Verneområdestyret Setesdal Vesthei, Ryfylkeheiane og  
Frafjordheiane

Dato: 04.10.2024  
Vår ref: 24/14593-11  
Dykkar ref:  
Saksbeh.: Katrine Skajaa Gunnarsli

## Høyringsvar frå Agder fylkeskommune - dispensasjon frå verneføreskriftene - Røldal-Suldal reguleringane

Figur 1. Kart som viser omsynssonene frå Heiplanen (merket med grønt, lysegrøn, lys grått og lilla), avgrensing for verneområda verna etter naturmangfoldlova (horisontale linjer), og lokalisering av dei 5 omsøkte kraftverka (innringa i raudt).

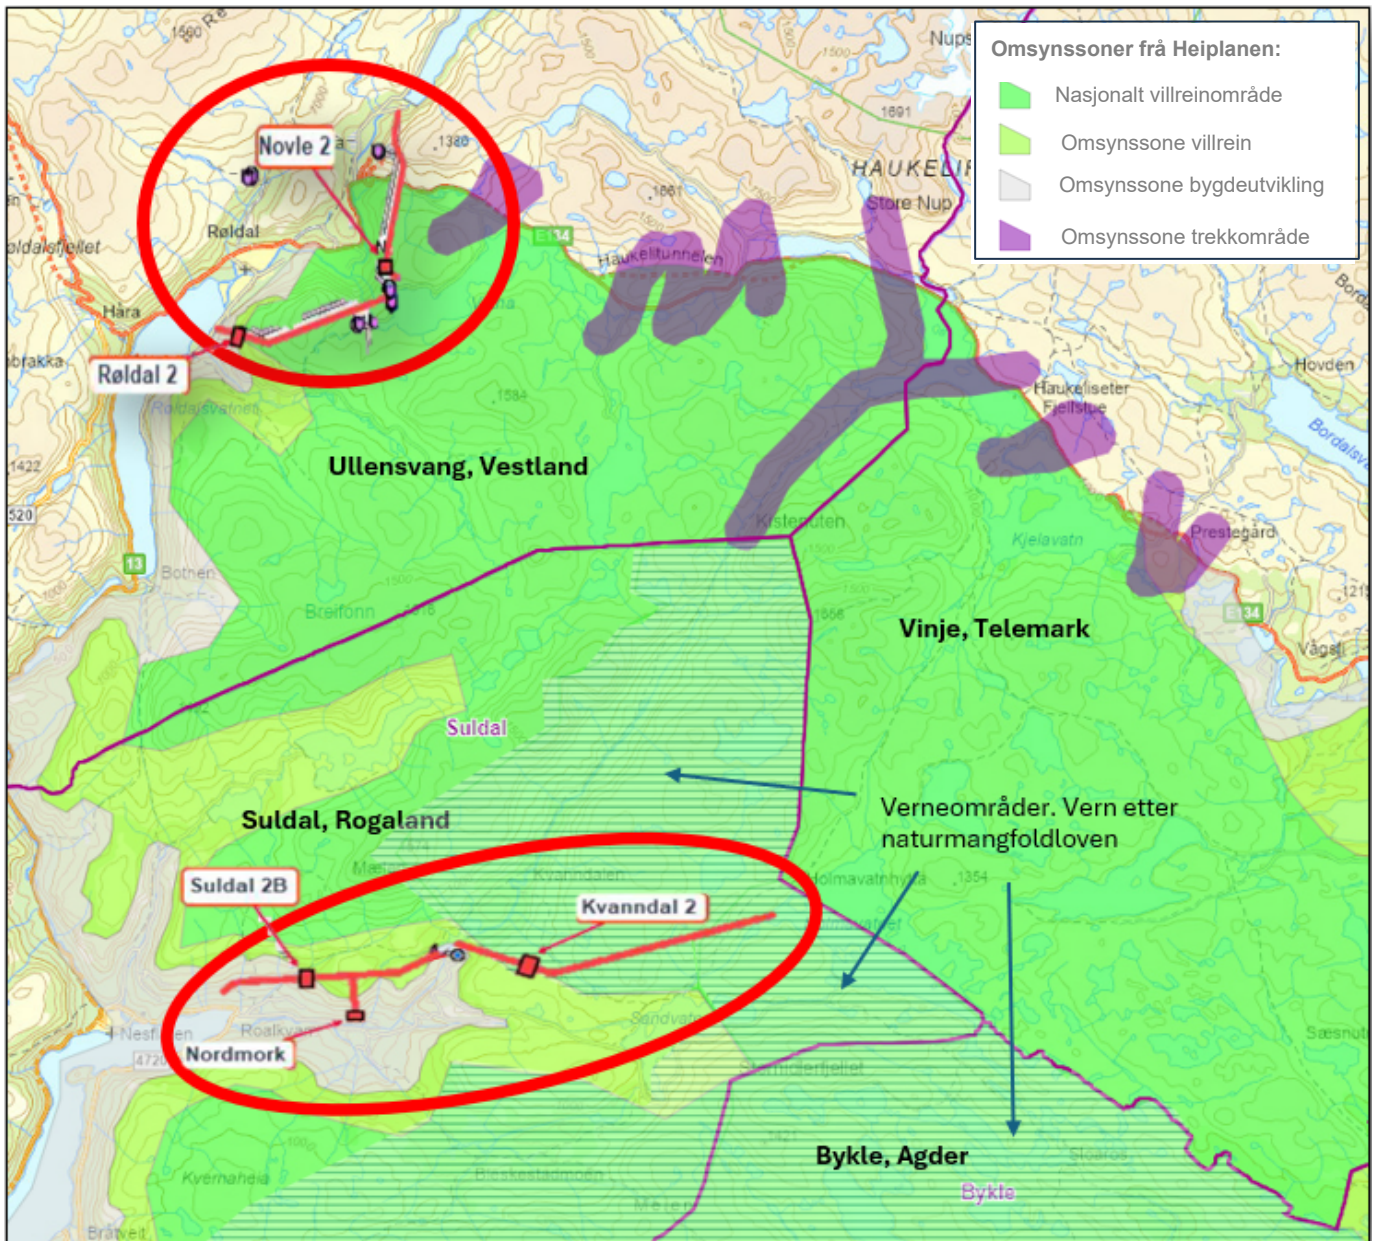
Tiltaka og aktiviteten som inngår i dispensasjonssøknaden er lokalisert innanfor avgrensinga for Heiplanen. Heiplanen uttrykkjer retning og rammer for arealutvikling og arealbruk i fjellområda i Vestland, Rogaland, Agder og Telemark. Målet med Heiplanen er å ivareta leveområda for villreinen samstundes som lokalsamfunna sine behov for ein langsiktig positiv utvikling blir tatt vare på. Heiplanen har avgrensa ulike omsynssoner med tilhøyrande retningslinjer. Tiltaka i søknaden ligg innanfor omsynssona *nasjonalt villreinområde* og omsynssone *byggdeutvikling*. Influensområdet for tiltaka råkar også ved omsynssonar for trekkområde.

Søknaden som Lyse Kraft har lagt fram for NVE omfattar areal i Ullensvang, Vinje, Bykle og Suldal kommunar. Dei tiltaka som ligg innanfor grensa for verneområda er lokalisert i Rogaland og Vestland, men Agder og Telemark blir indirekte råka av utbygginga ved at tiltaka er forventa å påverke isforholda på Holmavatnet og Votna, og derigjennom villreinen sin trekkaktivitet og bruk av større område også i Agder og Telemark. Verneområda det blir søkt om dispensasjon frå for oppføring av Kvanndal 2 pumpekraftverk utgjer likevel kjerneområda for villrein innanfor Setesdal Ryfylke villreinområde.
